## 改善箇所説明図

### 基準不適合発生箇所

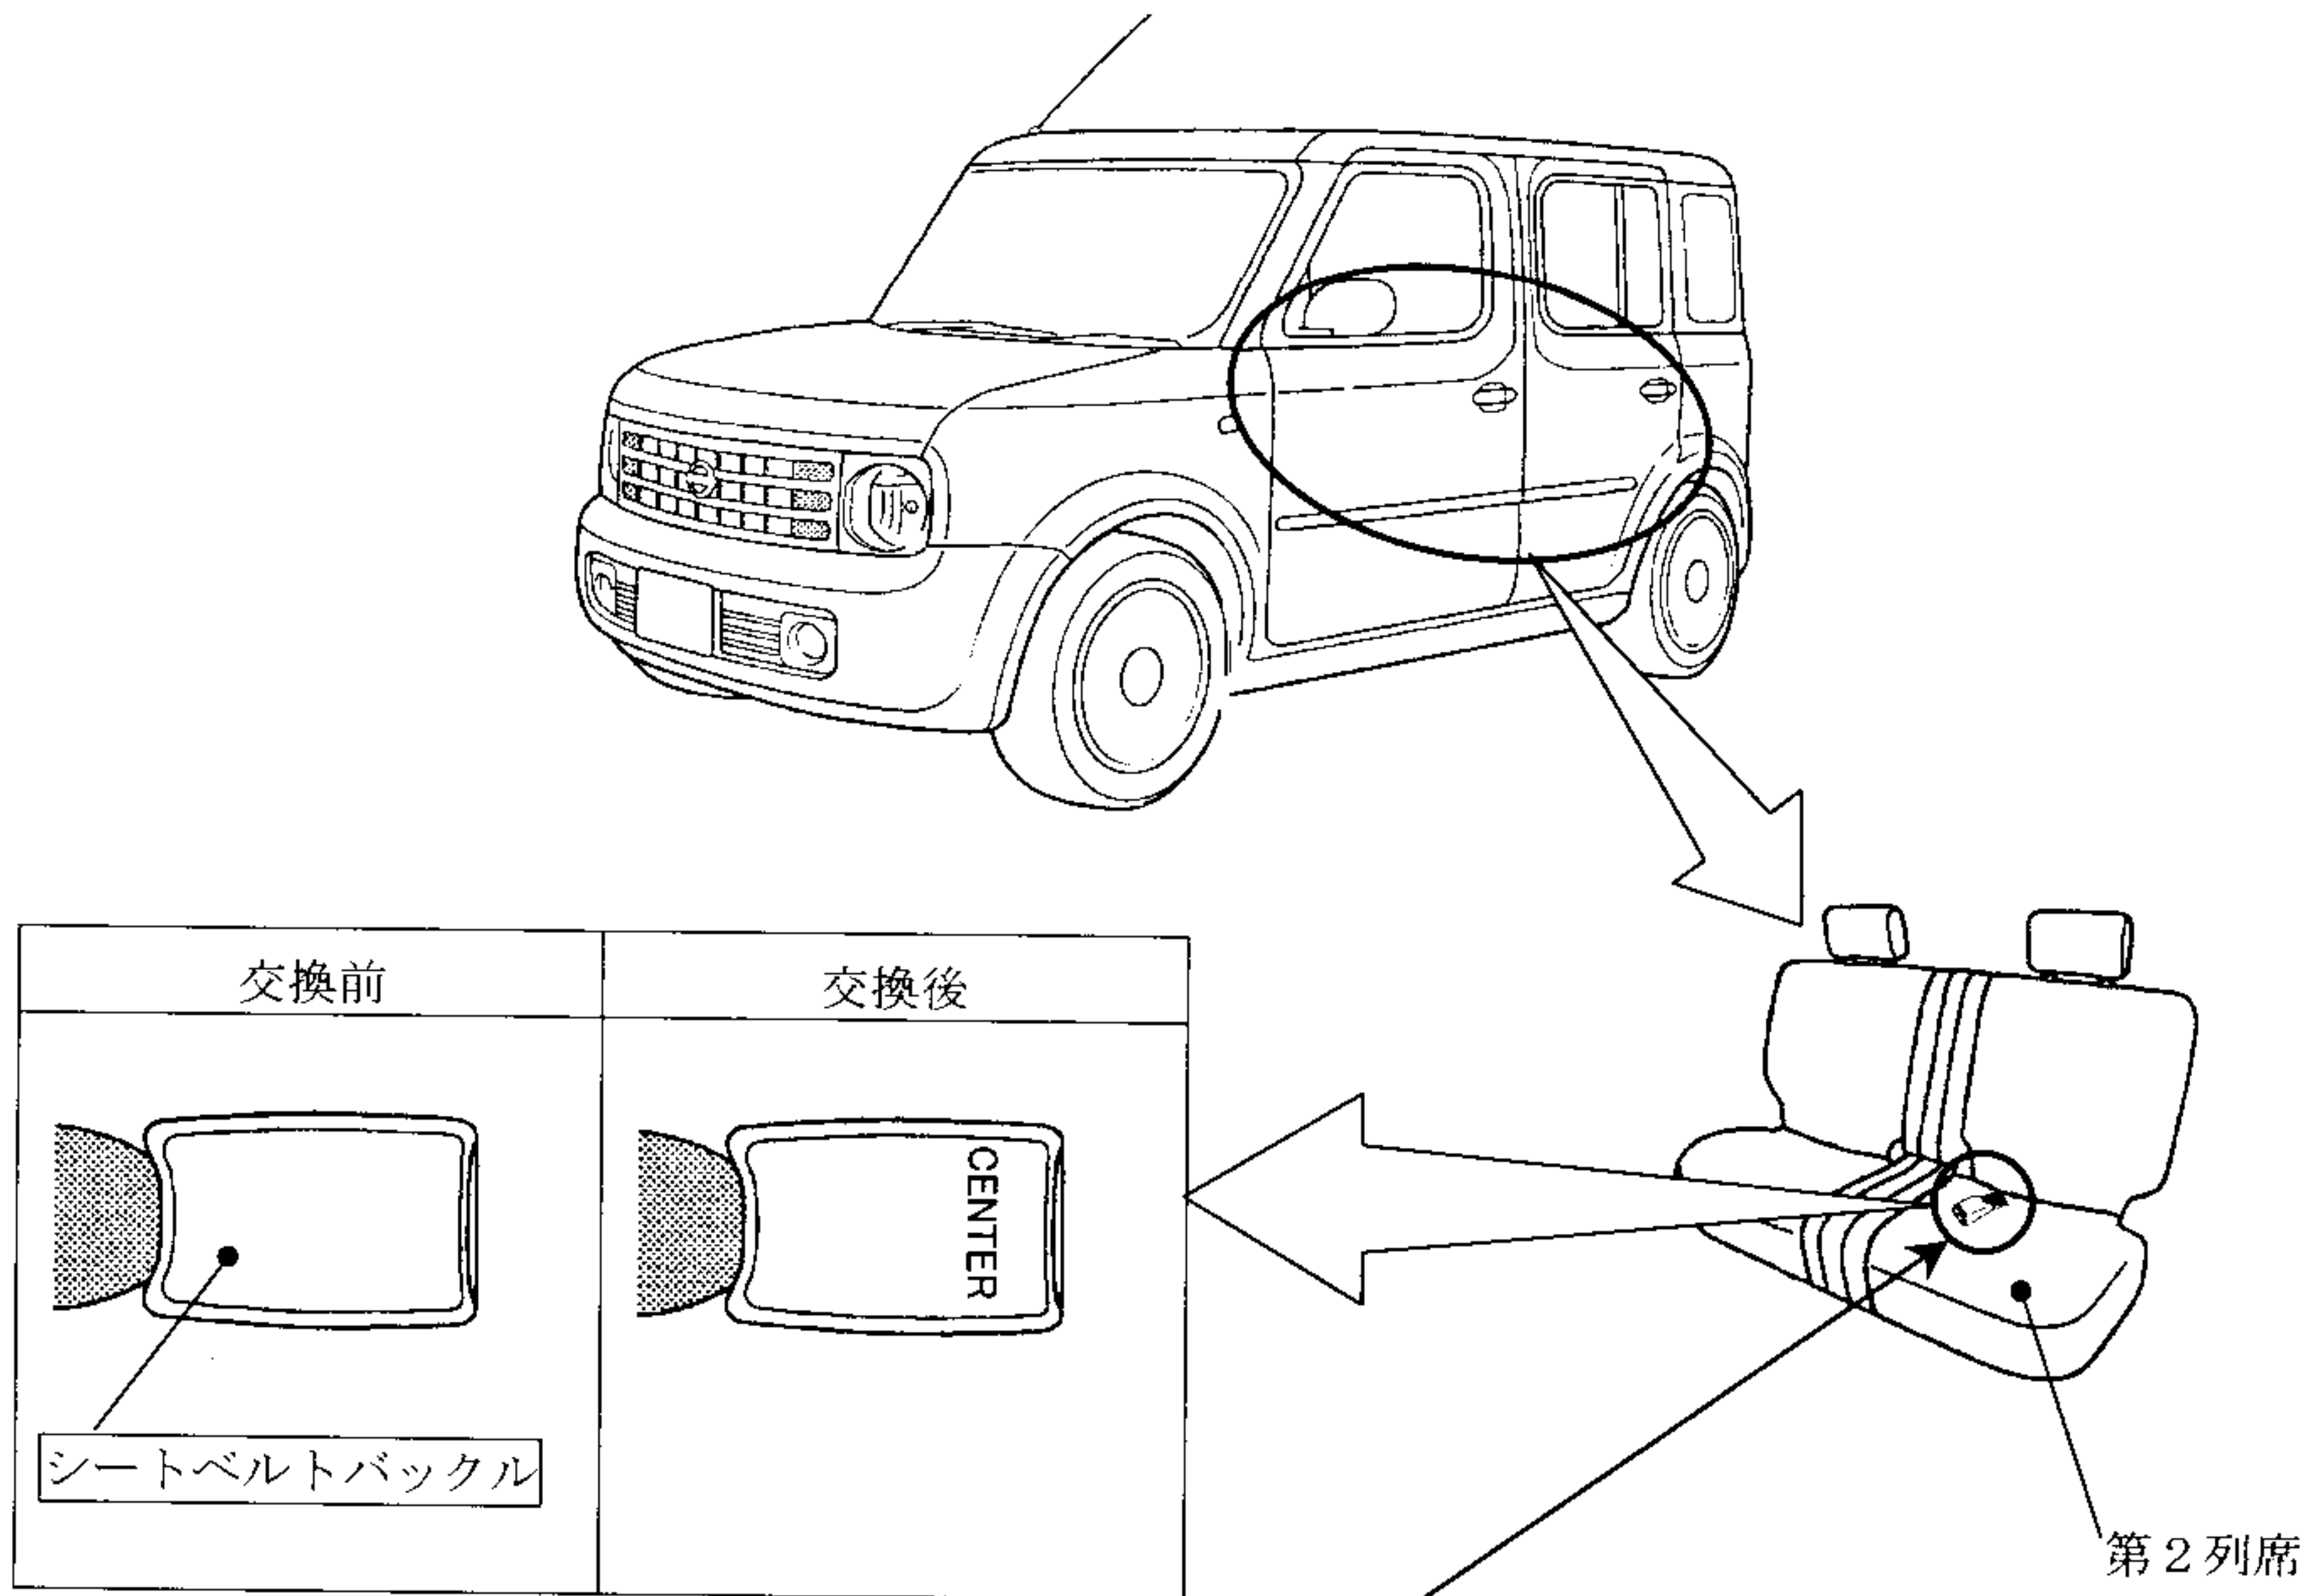
3列席仕様の車両において、第2列席の中央席用シートベルトバックルに異品を組付けたものがあるため、当該席の座席ベルトを装着することができないおそれがある。

全車両、当該シートベルトバックルを点検し、異品の場合は、正規品と交換する。

識別：シートベルトバックルの刻印により容易に識別できるため、特別な識別はしない。
